# 泊発電所3号炉

## 防潮堤の設計方針について

(第1007回審査会合における指摘事項及び会合資料抜粋)

令和3年10月22日  
北海道電力株式会社

## 3.3 鋼製壁部(横断部)の構造概要

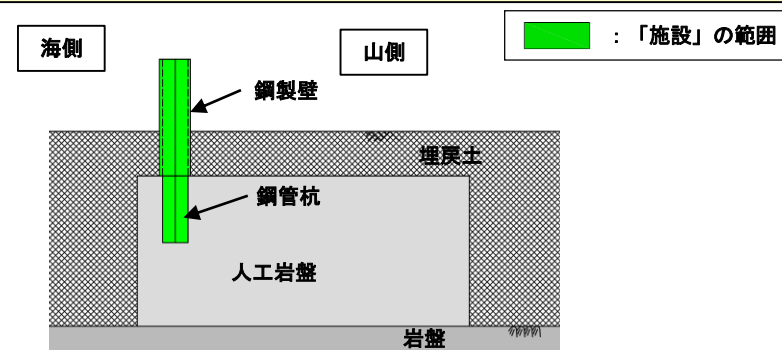
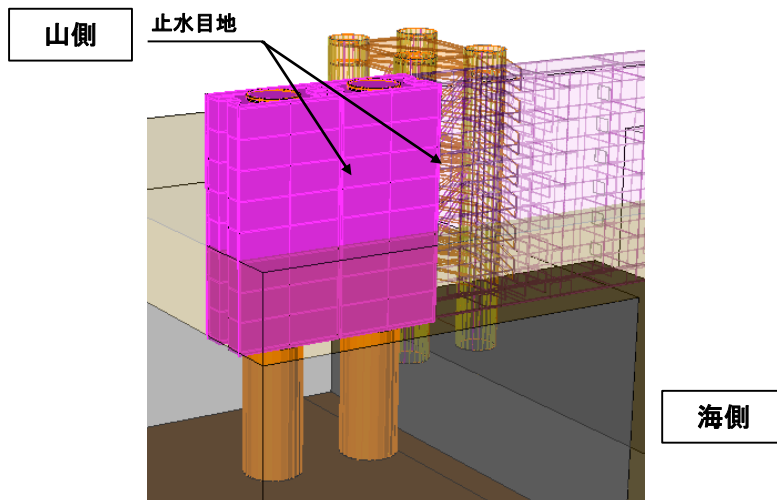
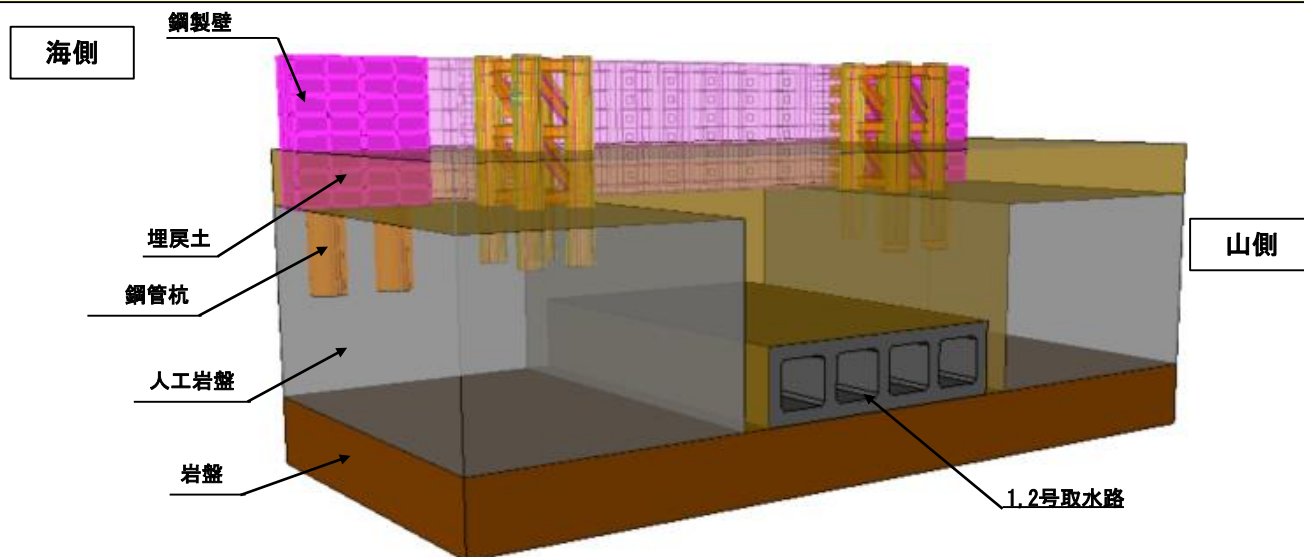
- 地震荷重又は津波荷重が1,2号炉取水路及び放水路の横断部の鋼製壁に作用した場合、鋼製壁の変形に伴って、鋼管杭と人工岩盤に曲げ、せん断、軸力の荷重のみならず大きなねじり荷重が伝わり、人工岩盤を介して支持地盤に伝達される。そのため、人工岩盤について、ねじり荷重を含む複雑な荷重を支持地盤に伝達する施設(防潮堤の基礎)として扱うことの必要性を検討するとともに、複雑な荷重に耐え得る構造とすることを検討し説明すること。

- 1,2号炉取水路及び放水路直上の埋戻土について、地震時の液状化による変状(不等沈下、側方変位)のみならず、津波時の繰り返しと洗掘による変状、津波水圧によるボイリング等が否定できないため、確実な止水性を確保するための対策(地盤改良等)の必要性を検討し説明すること。
- 地震時の液状化による変状等の被害状況を想定した上で、既存のセメント改良土部の瓦礫等が耐津波設計に与える影響を漏れなく検討し説明すること。例えば、泥水が海水ポンプの取水性及び防潮堤の津波荷重(波圧荷重及び漂流物衝突荷重)に与える影響、瓦礫の滑動による防潮堤への二次的影響等を含め検討すること。

## 3.4 鋼製壁部(取合部)の構造概要

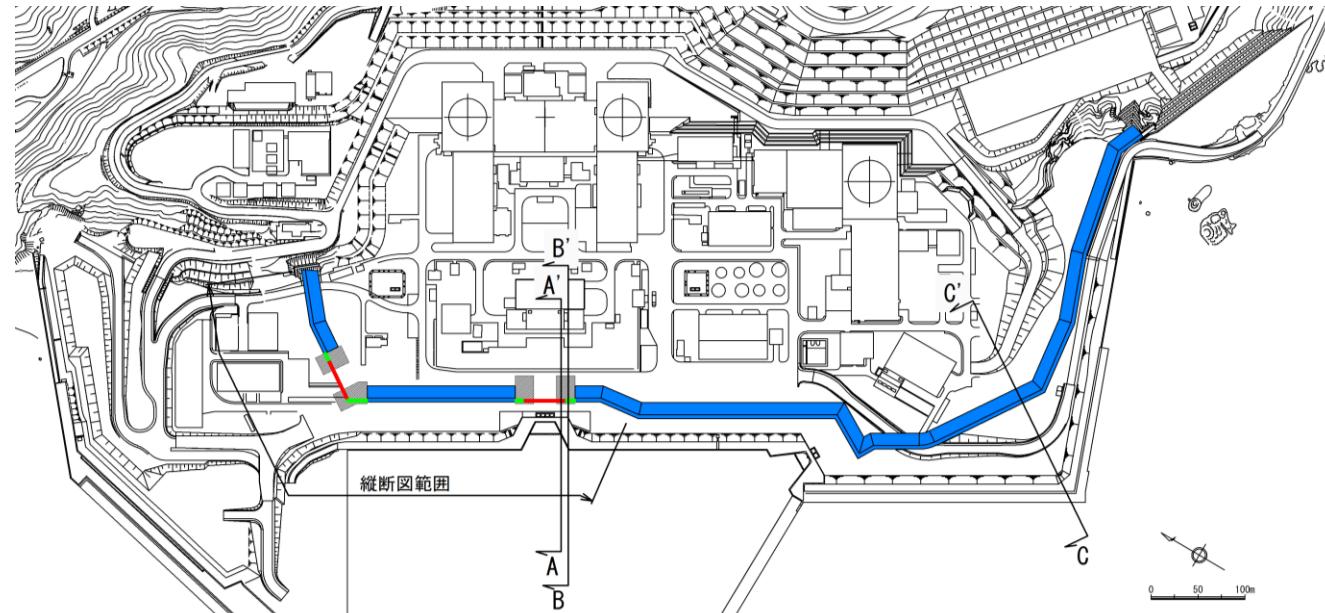
- セメント改良土部と鋼製壁部(取合部)の接続方法について、埋込式にするのか、それとも分離式とするのか、整理して説明すること。また、分離式にする場合には、止水性を確保するための構造について検討し説明すること。
- 防潮堤の前面にある護岸等の構築物について、防潮堤に近接している場合には、地盤の液状化による変状を考慮して波及的影響を検討し説明すること。また、地盤の液状化による変状が防潮堤に及ぼす影響について、護岸が緩和している場合は、防潮堤の耐震評価上の護岸の位置付けを検討し説明すること。
